Projet de contournement sud de l'agglomération de Sherbrooke dans le prolongement de l'autoroute 410

Addenda n° 1
Réponses aux questions et commentaires
reçus le 22 novembre 2005

**Addenda n° 1
Réponses aux questions et commentaires
reçus le 22 novembre 2005**

Dossier : MTSG-098

Figure 2-1 Plan des tracés (accompagnant le règlement 98-3)

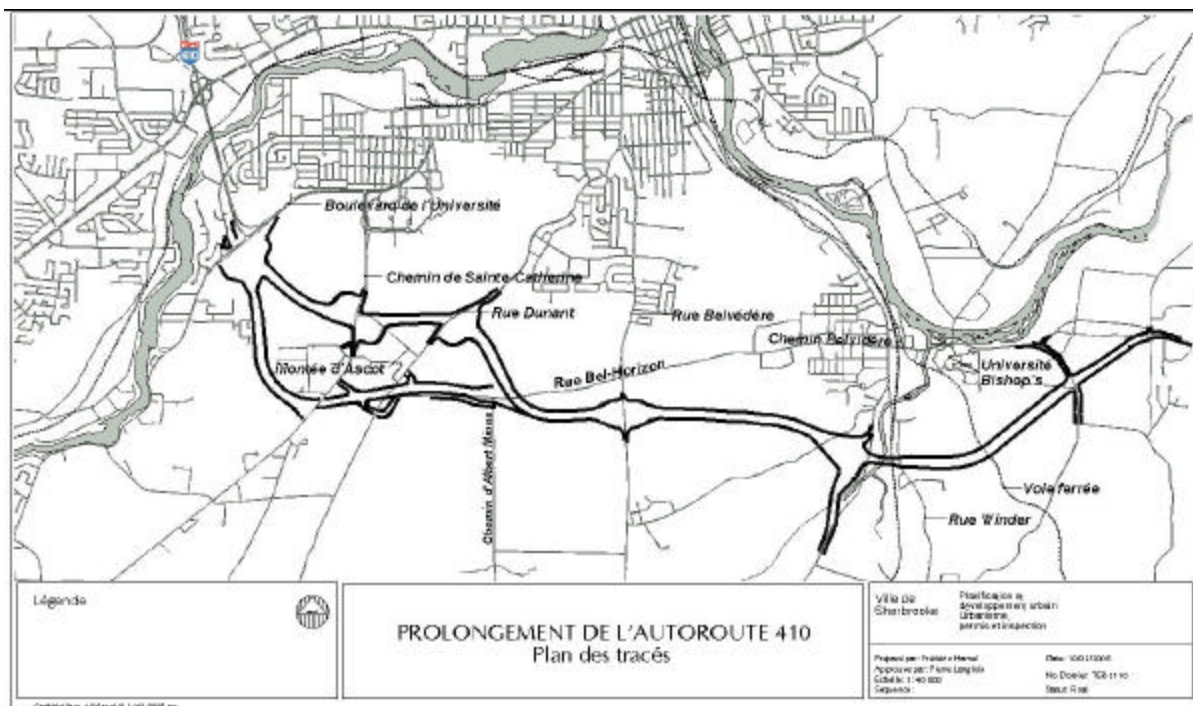
QC-3. Au dernier paragraphe de cette page, il est fait mention du règlement de contrôle intérimaire 98 de la Ville de Sherbrooke, datant de 2003, et « interdisant tout projet d'opération cadastrale ou de construction à l'intérieur du corridor prévu ». De quel corridor s'agit-il? De la zone d'implantation? De l'emprise des deux variantes de tracé? Seulement de l'emprise du tracé privilégié par le MTQ?

Le règlement de contrôle intérimaire numéro 98 de 2003 avait pour portée la protection du corridor correspondant aux variantes du tracé B-Sud, C et D-Nord telle qu'identifiées à la figure 4-1 de la page 211 de l'étude d'impact. Le corridor protégé se terminait alors à l'emplacement de la voie ferrée du Canadien Pacifique. Le règlement numéro 98 a été modifié à trois reprises, dont une fois en 2005 après la réalisation de l'étude d'impact, pour tenir compte des modifications apportées aux tracés envisagés en cours d'étude.

Le règlement numéro 98-3, en vigueur depuis le 27 mai 2005, remplace l'article 17 du règlement numéro 98 par le libellé suivant :

Le règlement est accompagné d'un « Plan des tracés » établi par la Ville de Sherbrooke à partir des plans officiels soumis par le ministère des Transports. Une copie de ce plan est fournie à la figure 2-1. Le corridor protégé par le règlement numéro 98-3 correspond aux limites d'emprise des variantes de tracé A-Nord, B-Sud, C, D-Nord et G-Sud. Ainsi, les deux variantes de tracé étudiées sont protégées dans le secteur Ouest alors que seul le tracé retenu est protégé dans les secteurs Lennoxville et Est.

Figure 2-7 Comparaison entre un carrefour giratoire et une intersection avec un feu de circulation

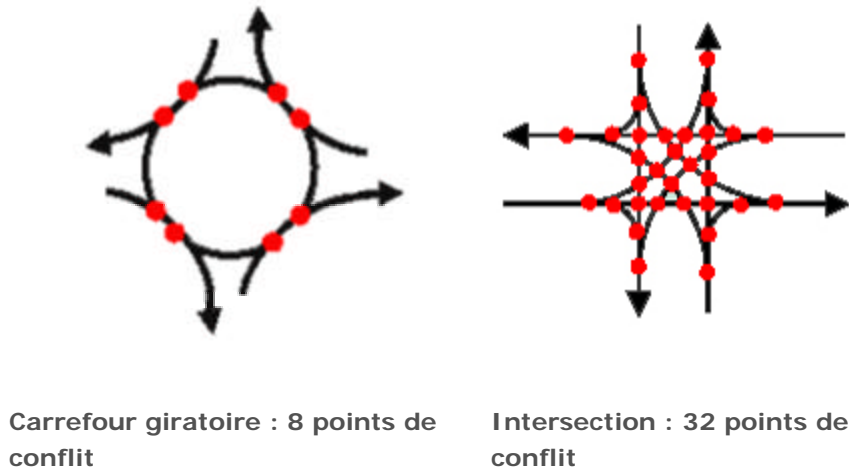
QC-19. Comme il est illustré aux figures 6-4 et 7-2, vous annoncez dans cette section la construction de carrefours giratoires à quelques intersections. Justifier ce choix au plan de la sécurité routière, notamment pour ceux prévus au chemin Belvédère et à la route 108-143.

Parmi les désavantages des échangeurs de type losange, il faut noter les nombreux virages à gauche sur les routes secondaires, l'obligation d'un arrêt aux routes secondaires et les nombreux points de conflit sur ces routes qui augmentent les possibilités d'accidents. La figure 2-7, tiré du site Internet du MTQ, à l'adresse suivante :

www.mtq.gouv.qc.ca/fr/reseau/carrefours.asp, illustre bien l'avantage d'un carrefour giratoire en ce qui concerne la diminution des risques d'accidents par la diminution du nombre de points de conflit.

Sur le plan de l'environnement, le carrefour giratoire a aussi fait ses preuves. En effet, il contribue à réduire le bruit, les camions lourds ayant moins souvent à effectuer un arrêt complet ou à recourir à l'utilisation du frein moteur. De plus, la consommation d'essence est légèrement réduite, et conséquemment la pollution atmosphérique. L'aspect visuel est également bonifié par, entre autres choses, la plantation de végétation dans l'îlot central.
